MRAe

**Avis délibéré
de la Mission régionale d'autorité environnementale Provence-
Alpes-Côte d'Azur
sur le projet de centrale d'enrobage à chaud et de centrale
d'enrobage à froid de granulats routiers au lieu-dit
« Croquefigue » à Signes (83) - 2ème avis**

N°MRAe
2021APPACA34 / 2874

Figure 2: Photographie aérienne identifiant la limite du projet (ligne violette) dans l'emprise de la carrière (source : résumé non technique mars 2021)

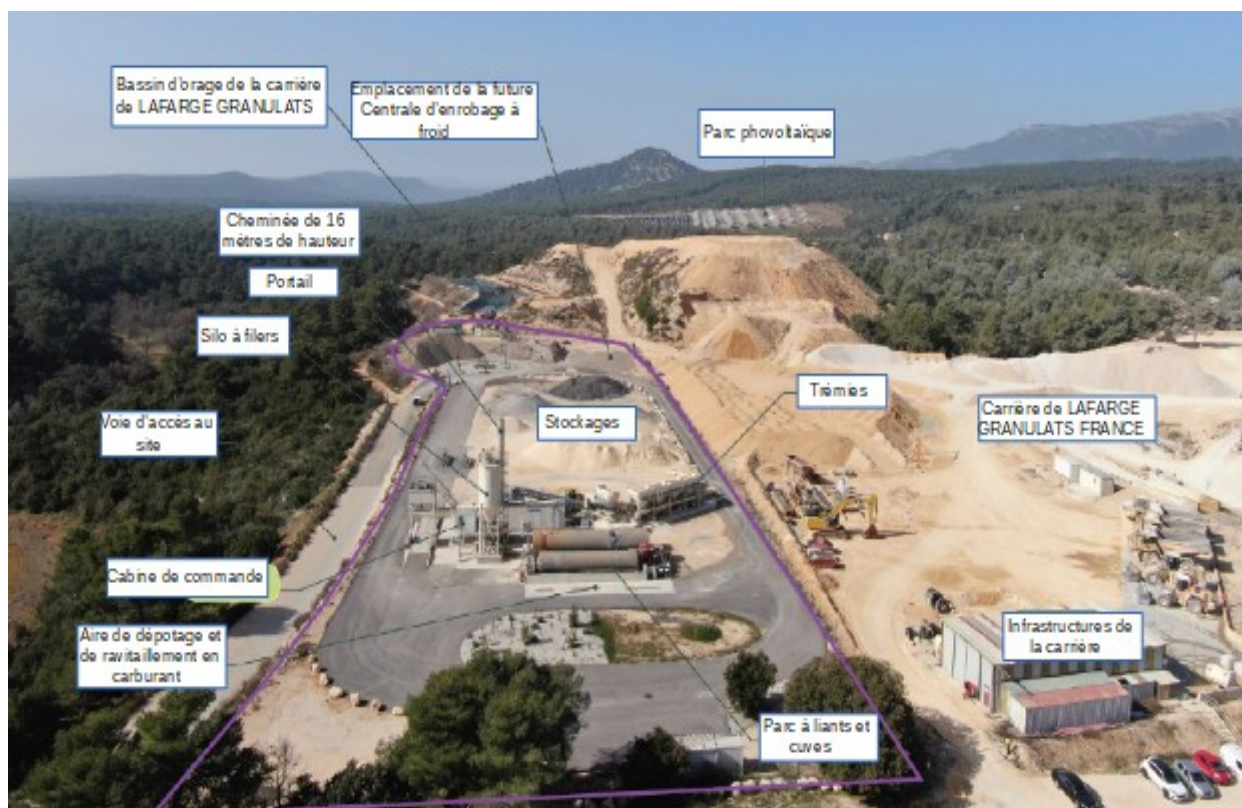
Le site du projet (Cf. Figure 2) présente ainsi une situation relativement isolée et confinée à l'écart des principaux axes de circulations dont les routes départementales RD2 reliant Signes à Cuges-les-Pins et Le Bausset et RD402 permettant de rejoindre au sud la zone d'activités de Signes et le circuit Paul Ricard.

Le projet consiste en l'installation sur la plate-forme existante de deux centrales d'enrobage fixes. Actuellement, seule la centrale d'enrobage à chaud est construite (Cf. Figure 2).

Figure 3: Situation du projet vis-à-vis des activités existantes à proximité (source : mémoire en réponse p.17)

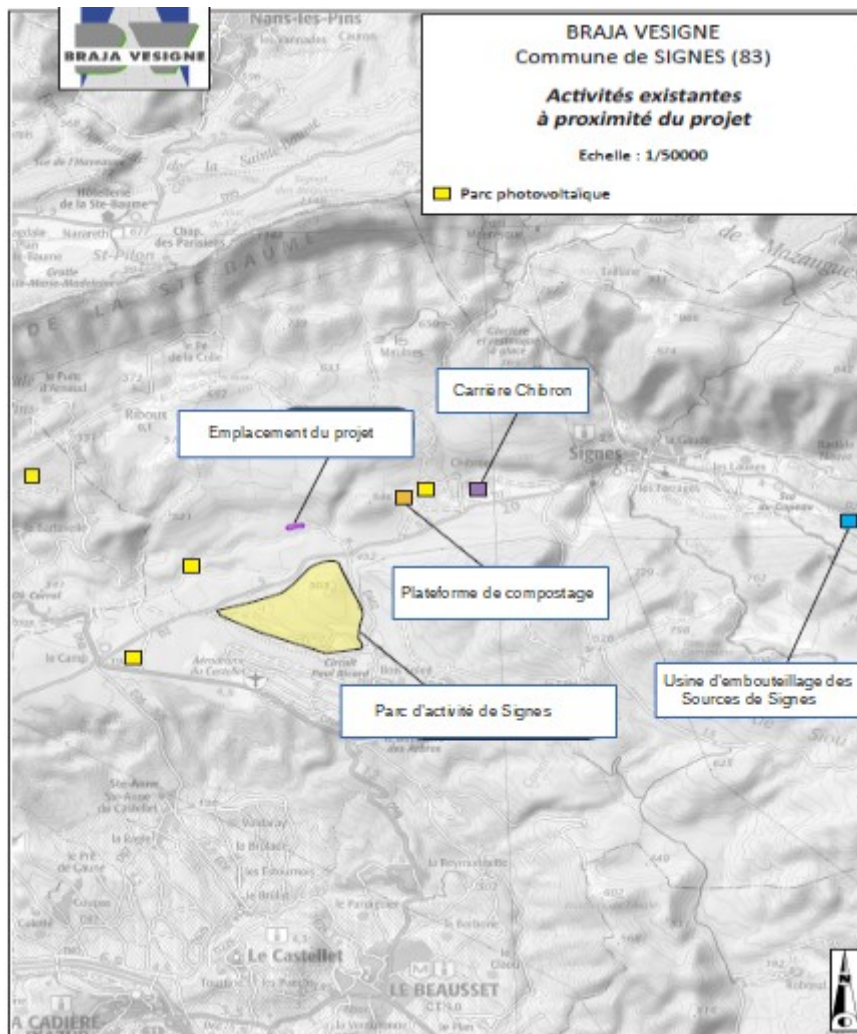
Les impacts cumulés sur l'environnement sont examinés au chapitre 5 de l'étude d'impact, au regard de la proximité immédiate des projets existants. Ils sont jugés faibles, après une analyse qui reste pour partie incomplète. Pour la MRAe, la nature et la proximité des projets cités nécessitent une analyse plus approfondie pour le milieu humain, en particulier le cadre de vie, en raison d'un probable accroissement du trafic routier.

En effet, les comptages routiers datent de 2017 et ne prennent pas en compte l'usine d'embouteillage et le parc d'activités de Signes. Compte tenu du trafic prévu résultant de l'activité de production d'enrobé, pouvant aller jusqu'à 30 camions par jour, il conviendrait de présenter chaque site afin de déterminer pour chacun d'eux les enjeux en vue de l'examen global. Tel que conduit dans l'étude d'impact, le croisement des effets du projet avec chaque site ne met pas correctement en évidence les effets cumulés.

La MRAe recommande de compléter le dossier par une analyse des effets cumulés sur le trafic routier, en tenant compte notamment des sites d'activités d'implantation récente.
